**VERSLAG VAN EEN GELIJKVORMIGHEIDSONDERZOEK VOOR INGEBRUIKNAME EN/OF CONTROLEBEZOEK
VAN EEN ELEKTRISCHE INSTALLATIE OP LAAGSPANNING EN ZEER LAGE SPANNING****Algemene gegevens**

Plaats van het onderzoek:	Tervuursesteenweg 404 , 2800 MECHELEN				
Eigendom van:	/				
Opdrachtgever:	DomoXim, Leuvensesteenweg 215, 3190 BOORTMEERBEEK				
Type lokalen:	Handelszaak + woning	DNB:	Fluvius	Tarief:	Dag
EAN-code installatie:	541 44	Nr. teller:	2473766	Index:	3747380 kWh
Installateur:	/				
BTW-nr.:	/	Of ID-kaartnr:	/	Uitgereikt te:	/ op /
Agent-bezoeker:	Jozef De Weerd				Datum onderzoek: 28/11/2019

Overeenkomstig de voorschriften van het Algemeen Reglement op de Elektrische Installaties (A.R.E.I.) - Interne procedure QPRO/ELE/001	
Type keuring:	Art. 276bis Verkoop van een wooneenheid
Bijkomende info:	/
Herkeuring op:	/
Bescherming tegen elektrische schokken bij onrechtstreekse aanraking: Art. 86 Huishoudelijke lokalen of plaatsen (net TT - voeding van de elektrische installatie via elektrische teller)

Extra inbreuken en/of bijkomende uitleg:

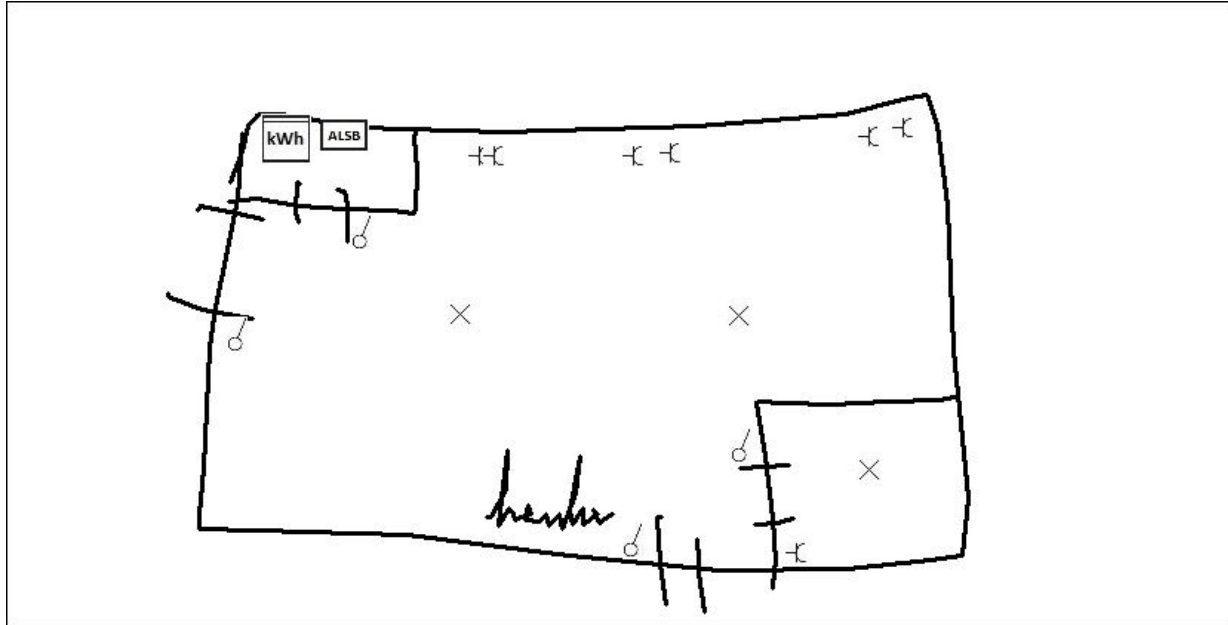
- 2.04 3.12 VB STOP KEUKEN
- 7.05 ONDER KEUKENKAST
- 8.17 ONDER KEUKENKAST
